DOPLNĚNÍ PASPORTU A PROJEKTU  
SVISLÉHO DOPRAVNÍHO ZNAČENÍ  
A DOPRAVNÍHO ZAŘÍZENÍ  
OBCE ADAMOV  
GRAFICKÁ ČÁST

Datum: Prosinec 2015  
doplnění - Duben 2024

# Obec Adamov

Doplnění pasportu a projektu svislého dopravního značení a dopravního zařízení

mapa č. (1)  
pasProRea

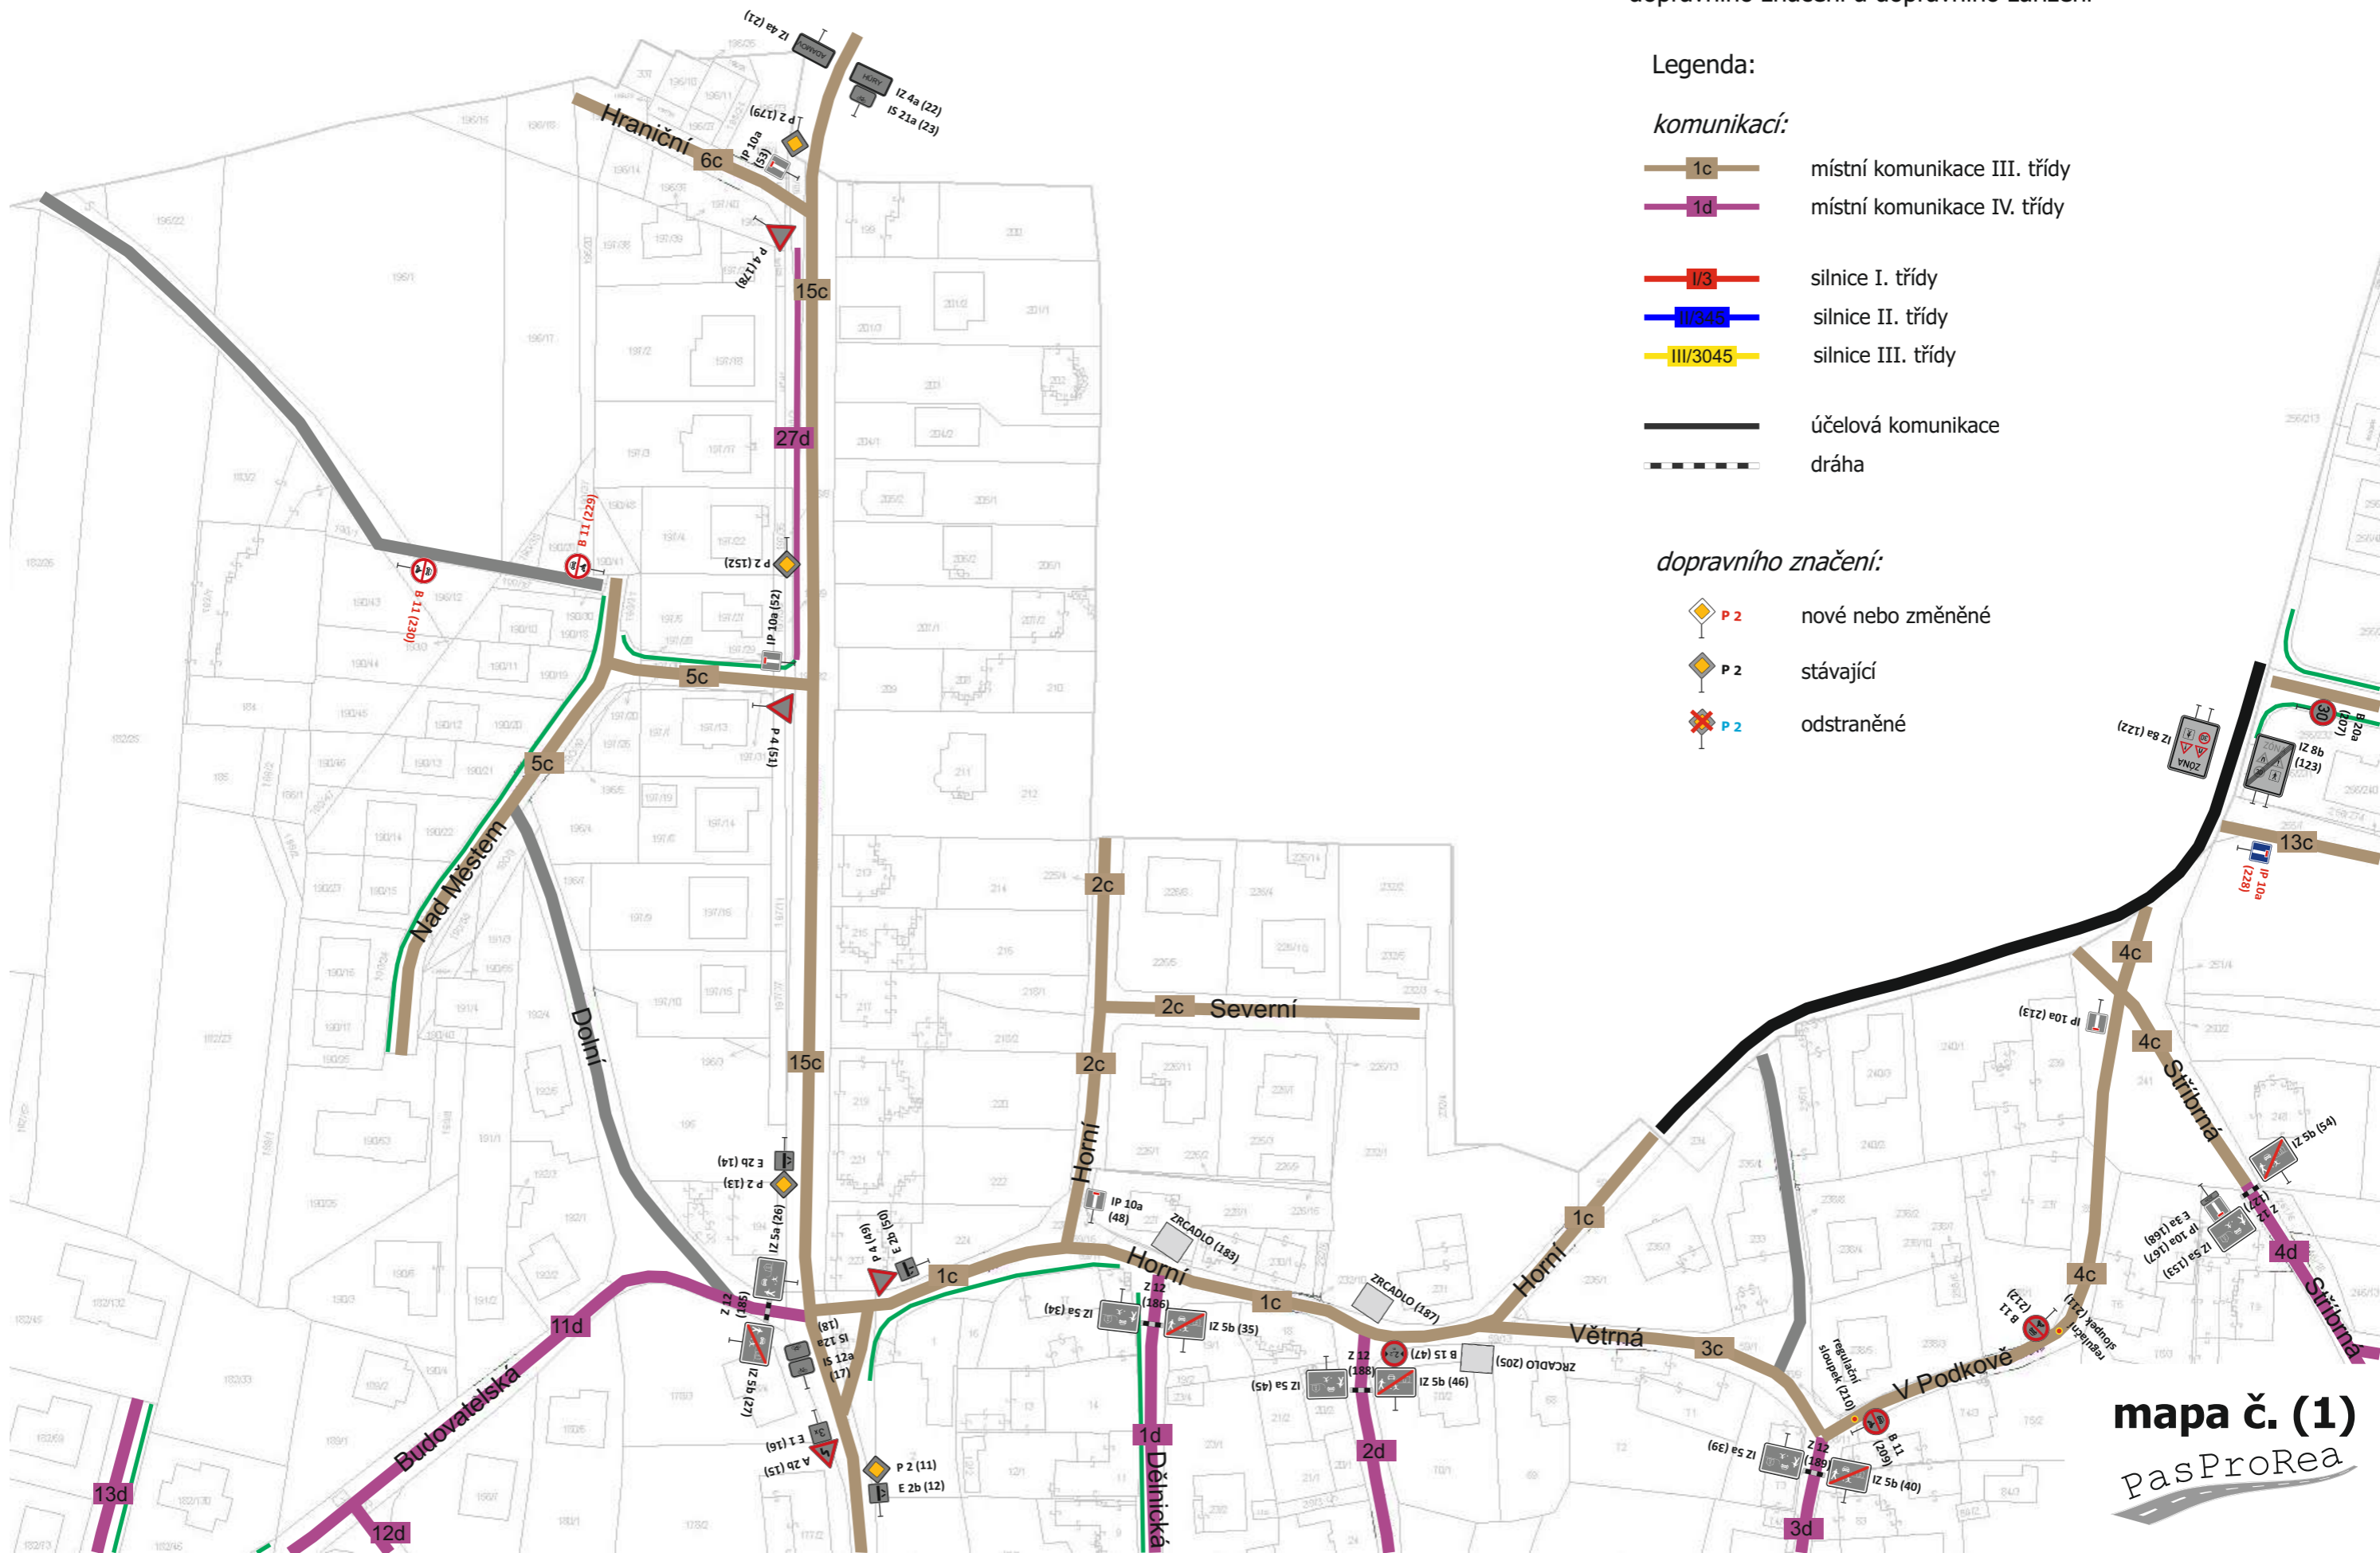
- doplnění SDZ č. B 11 na účelové komunikaci u domu č. p. 153 z důvodu poškození dané komunikace
- doplnění SDZ č. IP 10a na MK 13c ul. Nad Pláckem z důvodu označení slepé pozemní komunikace

mapa č. (2)

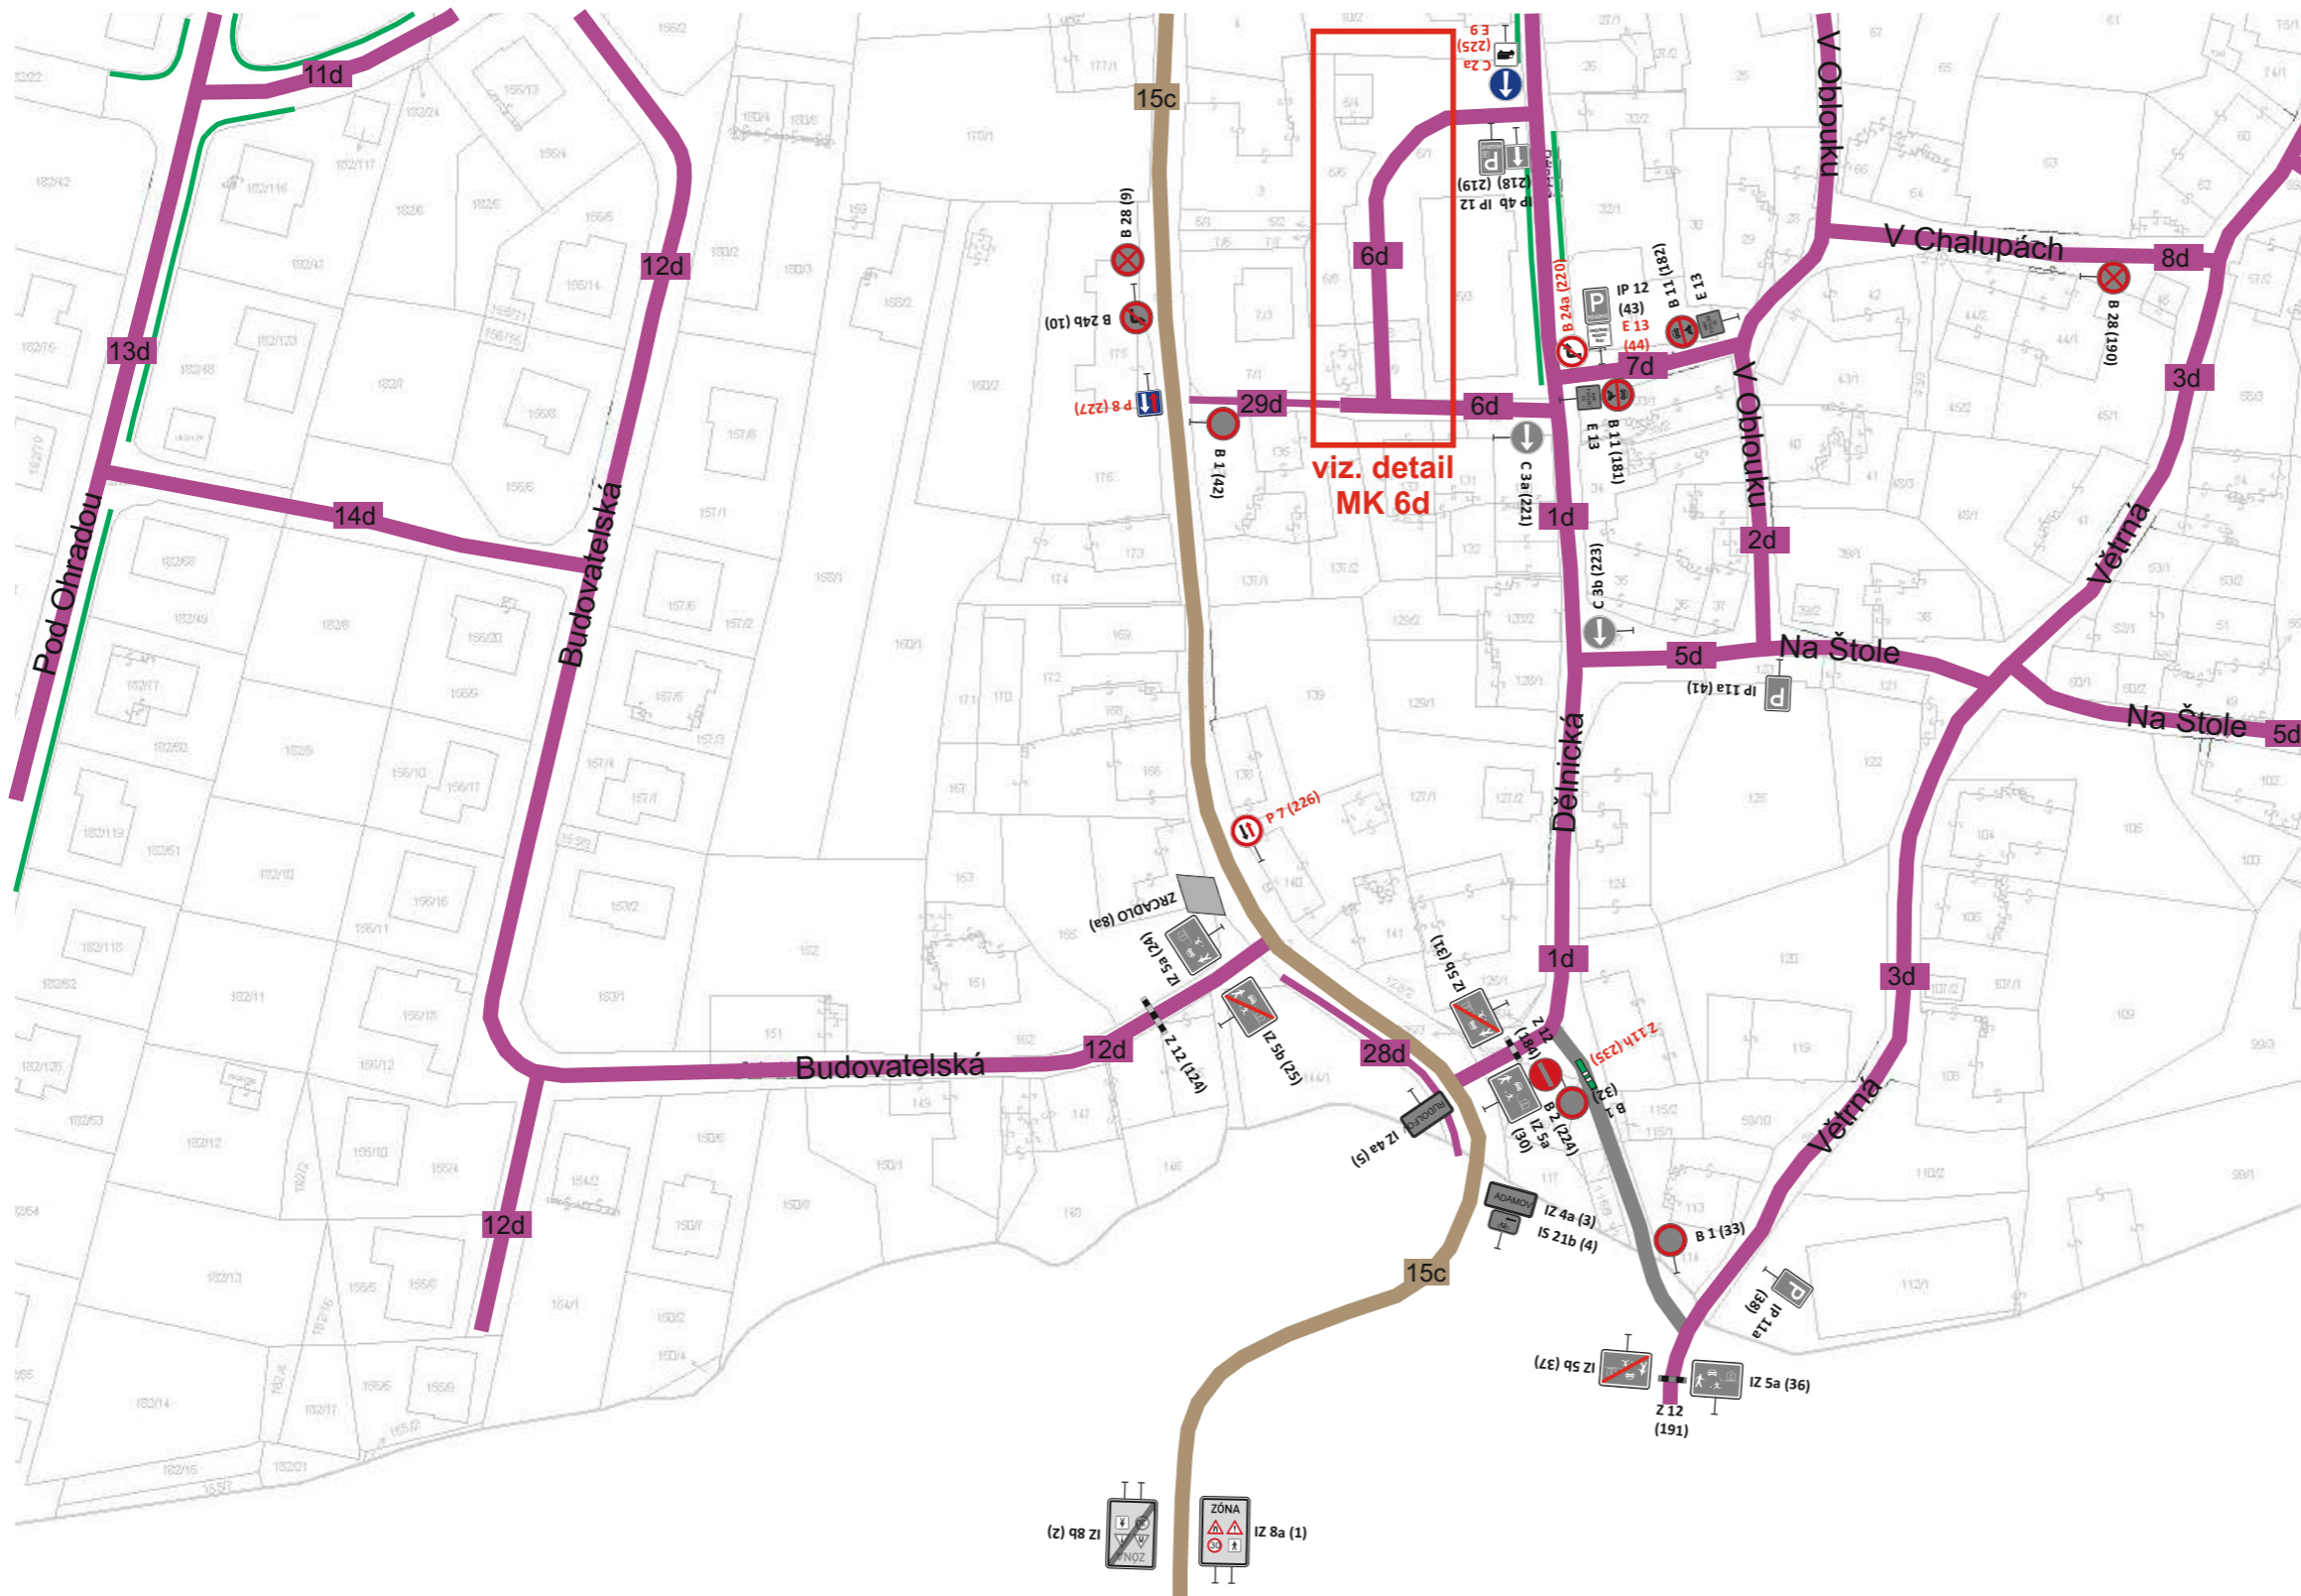
- doplnění SDZ č. P 7 a P 8 na MK 15c (bývalá silnice III/10577 - nyní MK 15c) ul. Adamovská - min. šířka komunikace v daném úseku 3,5m
- doplnění SDZ č. C 2a + E 9 na MK 1d - Dělnická z důvodu jasného vymezení nájezdu nákladních automobilů k supermarketu Trefa
- nahrazení SDZ č. C 3b na B 24a (pozice č. 220)
- doplnění DZ č. Z 11h na účelové komunikaci, která je osazena SDZ č. B 1 pro fyzické zamezení průjezdu touto komunikací
